**AVIS RELATIF À LA PROTECTION
CONTRE LES EVENTUELS EFFETS NOCIFS ET NUISANCES
PROVOQUÉS PAR LES RAYONNEMENTS NON IONISANTS
GÉNÉRÉS PAR DES ANTENNES ÉMETTRICES STATIONNAIRES**

Commune : MARCHIN - Exploitant : TELENET GROUP

Référence exploitant : LG2206B

Rapport n° 2386 / 2025

Figure 1 : Vue en plan des lieux de séjour et des points de contrôle

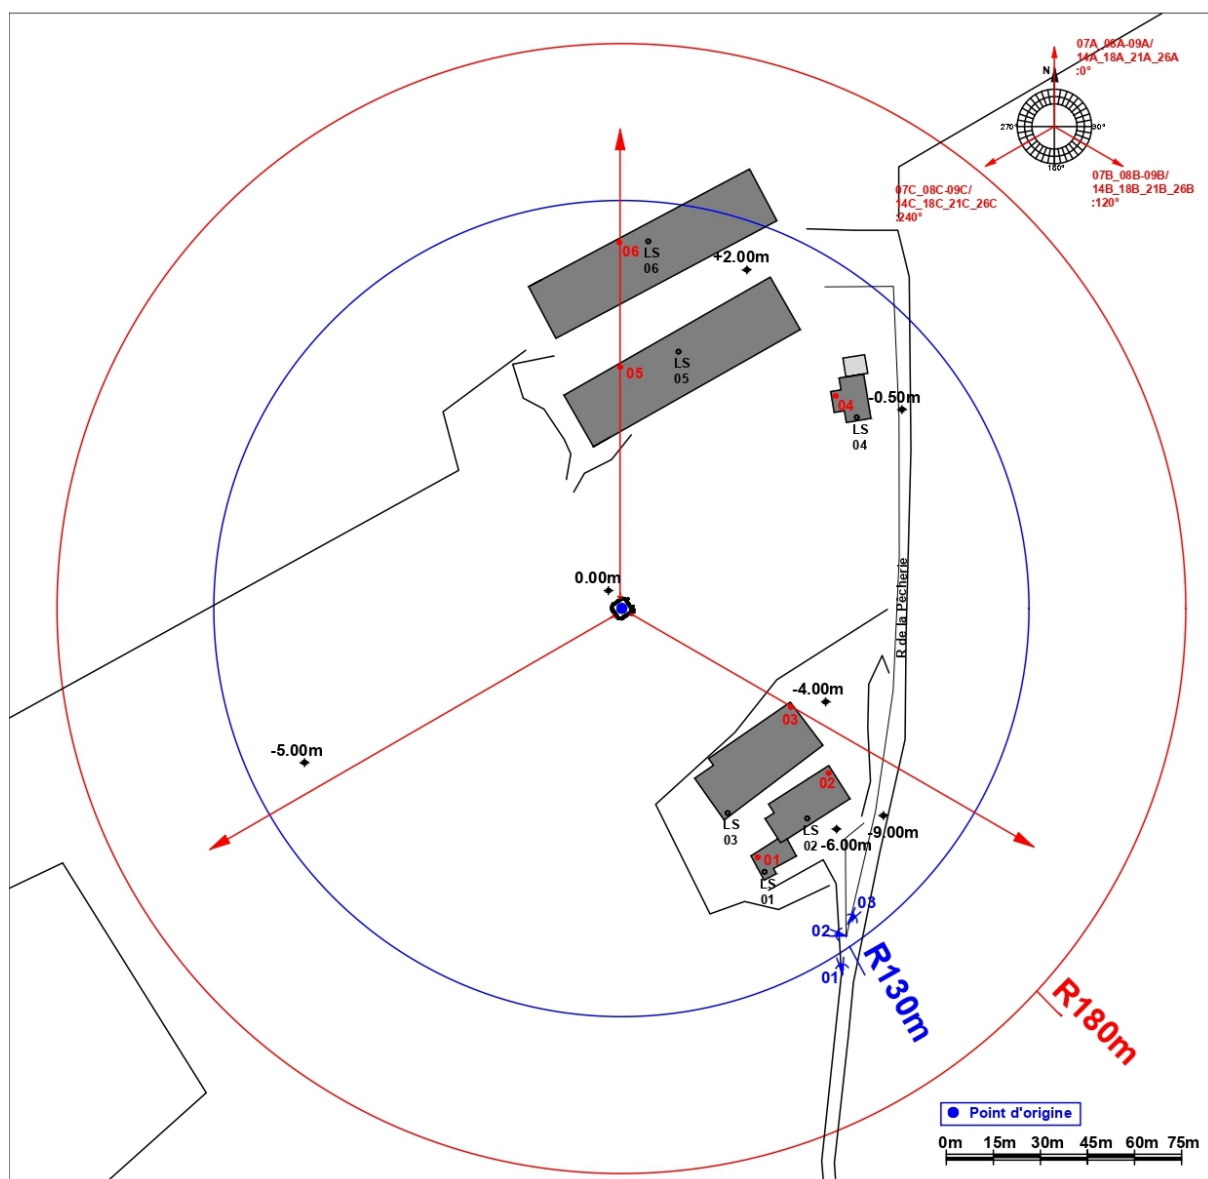
- le numéro du point de contrôle repris sur un des plans de la figure 1;
- le numéro du LS dans lequel se trouve le point de contrôle de la 1^{ère} colonne ;
- l'atténuation d'obstacle prise en compte pour le calcul de l'indice d'exposition dans le LS ;
- le résultat du calcul de l'indice d'exposition.

N° point de contrôle	LS	Atténuation (dB)	Indice d'exposition relatif à la limite par installation IE_i
5	LS05	3,0	0,968
6	LS06	3,0	0,556
1	LS01	3,0	0,551
2	LS02	3,0	0,451
4	LS04	3,0	0,340
3	LS03	3,0	0,112

En ce qui concerne les antennes de l'installation mentionnées dans le tableau 1, la distance maximale à laquelle la limite pourrait être atteinte, à l'extérieur, est égale à 128,0 m. S'il n'y a pas de LS à une distance inférieure, les antennes respectent forcément la limite d'immission.

Dans le cas des LS situés à l'intérieur des bâtiments, une atténuation d'obstacle est prise en compte et il en résulte que la distance maximale à laquelle la limite pourrait être atteinte se réduit à 91,6 m.
